## PROGETTO DEFINITIVO

INTERVENTI CORRELATI AL RECEPIMENTO DELLE PRESCRIZIONI N. 1, 4, 35, 47, 56, 59, 60, 67 DI CUI ALL'ALLEGATO N. 2 ALLA DETERMINAZIONE CONCLUSIVA DELLA CONFERENZA DI SERVIZI PER IL COLLEGAMENTO FERROVIARIO DELL'AEROPORTO DEL SALENTO CON LA STAZIONE DI BRINDISI (NOTA PROT. RFI-NEMI.DIN.DIS\A0011\PI\2022\0000427 DEL 18/11/2022)

### RELAZIONE GENERALE

FIGURA 1

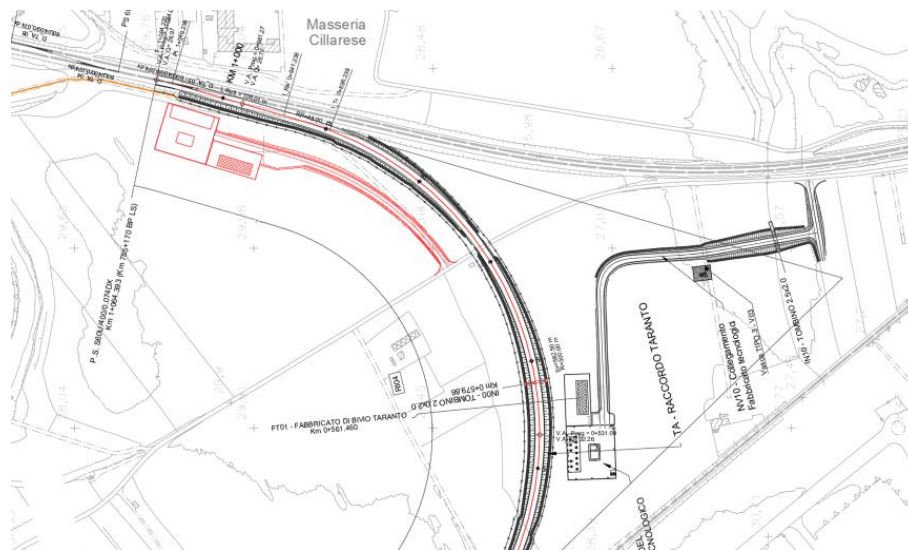
- ✓ La condizione ambientale 7, nella quale si chiede di individuare una ubicazione alternativa per tutte le aree e i manufatti di nuova progettazione previsti in corrispondenza del Raccordo Taranto interferenti con i Territori contermini ai laghi e con l'area di rispetto della Componente culturale e insediativa denominata "Masseria Cillarese" perimetrati dal PTPR

INQUADRAMENTO PLANIMETRICO SOLUZIONE ALTERNATIVA DEI FABBRICATI TECNOLOGICI (IN NERO LA NUOVA POSIZIONE E IN ROSSO LA POSIZIONE DA PD ASSENTITO)

FIGURA 2

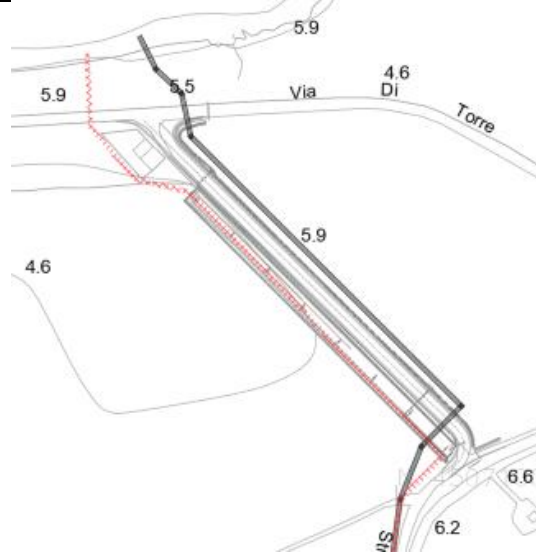
- ✓ La condizione ambientale 10, nella quale si chiede di traslare il tracciato del collettore IN16 in area esterna alla perimetrazione dei Boschi come perimetrati dal PTPR;

INQUADRAMENTO PLANIMETRICO MODIFICA AL CANALE IDRAULICO IN16 (IN NERO LA NUOVA SOLUZIONE E IN ROSSO LA POSIZIONE DA PD ASSENTITO)

FIGURA 3

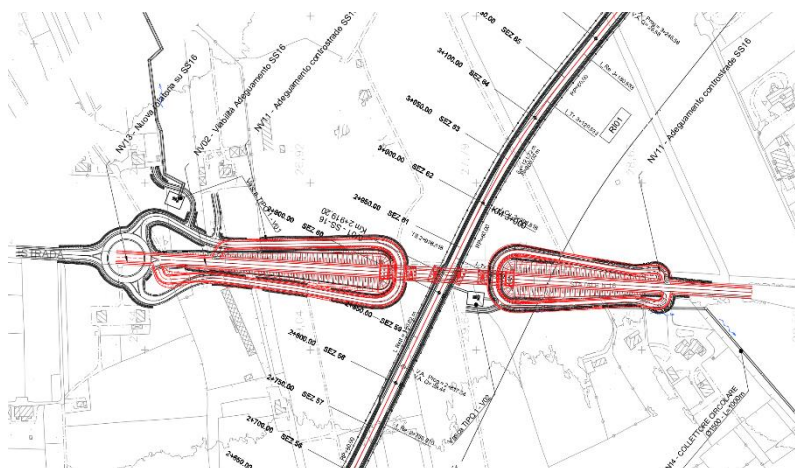
- ✓ l'inserimento della nuova rotatoria in adiacenza alla NV02;

INQUADRAMENTO PLANIMETRICO MODIFICA ALLE VIABILITÀ NV02 CON NUOVA ROTATORIA (IN NERO LA NUOVA SOLUZIONE E IN ROSSO LA POSIZIONE DA PD)

FIGURA 4

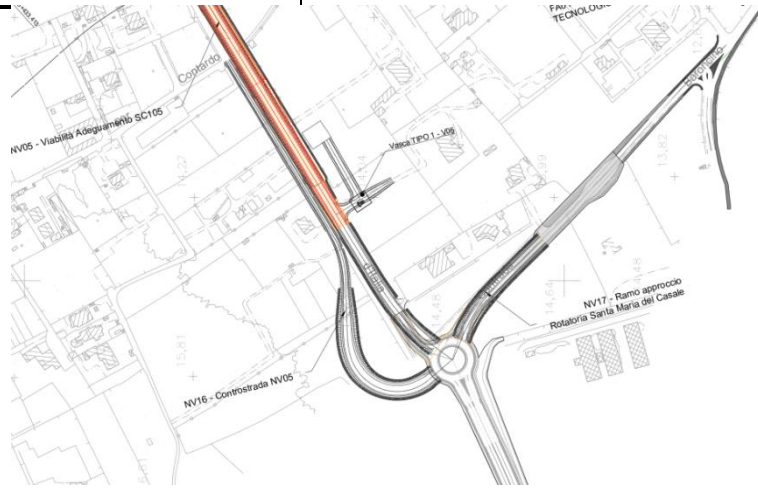
- ✓ l'adeguamento della NV05, NV16 e NV17 alla nuova rotatoria prevista dal progetto shuttle del Comune di Brindisi

INQUADRAMENTO PLANIMETRICO DELLA VIABILITÀ NV05 (IN NERO LA NUOVA SOLUZIONE E IN ROSSO LA POSIZIONE DA PD)

**Figura - inquadramento planimetrico soluzione alternativa dei fabbricati tecnologici (in nero la nuova posizione e in rosso la posizione modificata)**

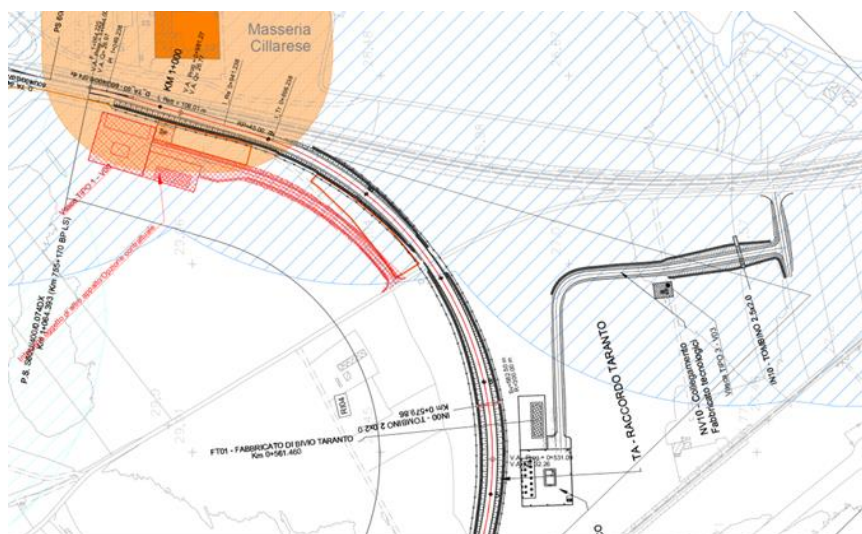
Nel caso della delocalizzazione dei fabbricati tecnologici con annessa viabilità di accesso, la nuova soluzione proposta ricade in area vincolata paesaggisticamente ai sensi della lett. c) dell'art.142 D.lgs.42/04. Tale soluzione è migliorativa rispetto alla precedente soluzione che interferiva anche con un Ulteriore contesto tutelato ai sensi dell'art. 143 del D.lgs. 42/04 rappresentato dalla Masseria Cillarese.

Figura - Inquadramento planimetrico modifica al canale idraulico in16 (in nero la nuova soluzione e in rosso la posizione da PD)

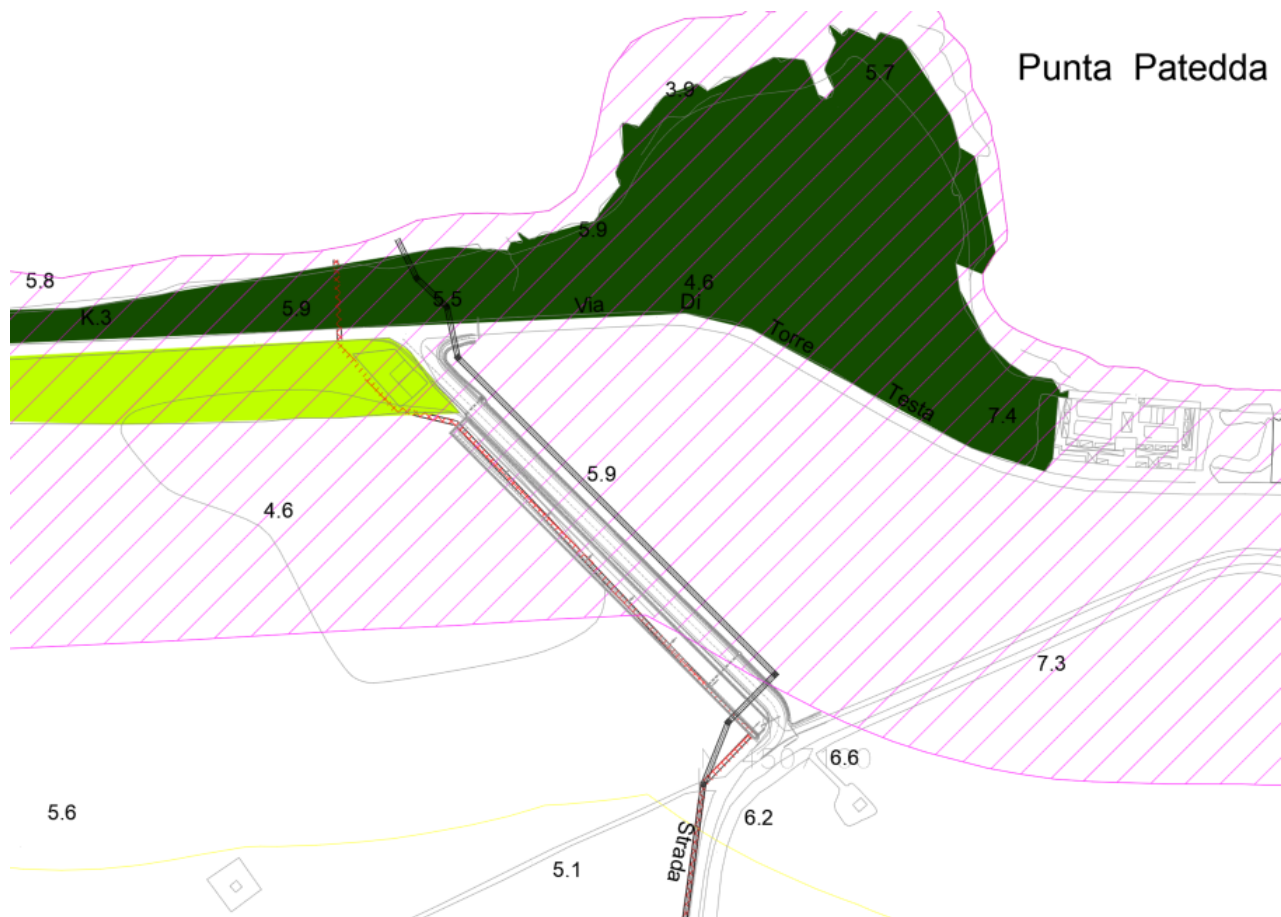
La nuova soluzione progettuale è stata implementata in seguito alle richieste in sede di VIA e autorizzazione paesaggistica al fine di evitare l'area individuata come formazioni arbustive in evoluzione. Per il resto il progetto interessa in egual misura i vincoli presenti ma si ricorda come tale canale sia interrato dunque l'interferenza sarà da registrarsi esclusivamente in fase di realizzazione mentre nel

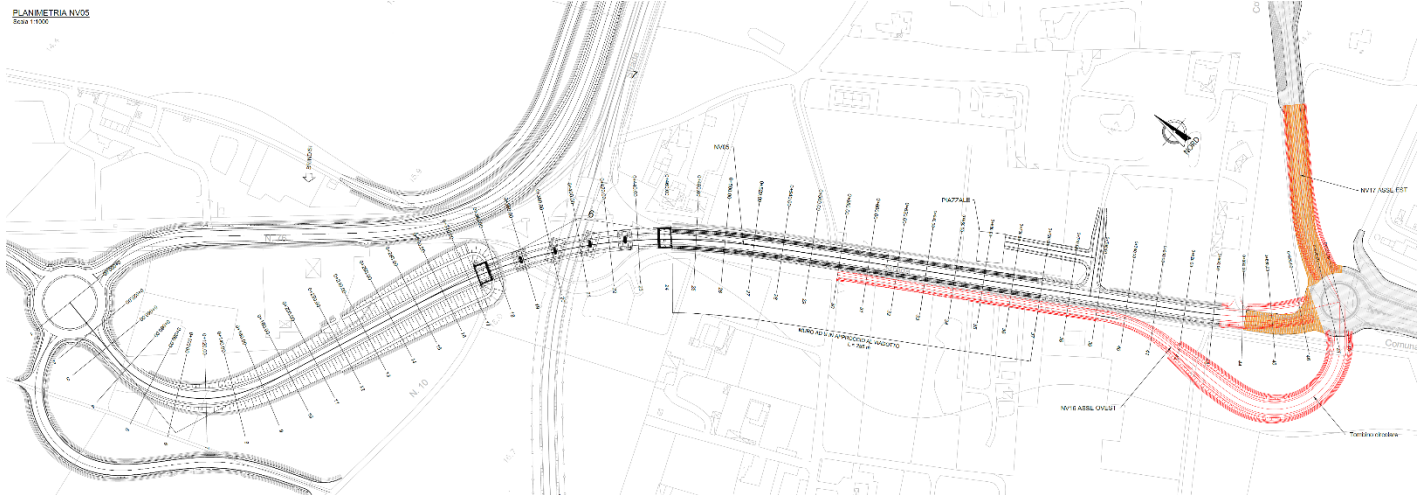
L'adeguamento piano altimetrico previsto in appalto della SC105, interferente con il nuovo collegamento ferroviario per la stazione di Brindisi aeroporto, prende il nome di NV05 ed è rappresentata nella figura sottostante.

L'intervento previsto in appalto vede il nuovo asse sopraelevato per superare la nuova ferrovia ribattendo planimetricamente l'asse della strada esistente SC105 fino alla rotatoria esistente partendo da Via del Lavoro e, per poi curvare in sinistra dopo la rotatoria esistente e raggiungere la quota della nuova rotatoria di progetto NV07 (sostitutiva di quella esistente), che ne ripristina tutti i collegamenti già garantiti dalla stessa.

Nel tratto a Sud, in direzione Brindisi, l'intervento oggetto della presente modifica contrattuale consiste nella compatibilizzazione del suddetto adeguamento della viabilità NV05 per consentire l'immissione nella Rotatoria S.Maria del Casale, che è prevista dal progetto Shuttle del Comune di Brindisi e che, mantenendo gli accessi alle viabilità esistenti, consentirà di interrompere il lungo rettilineo esistente in prosecuzione alla viabilità di progetto.
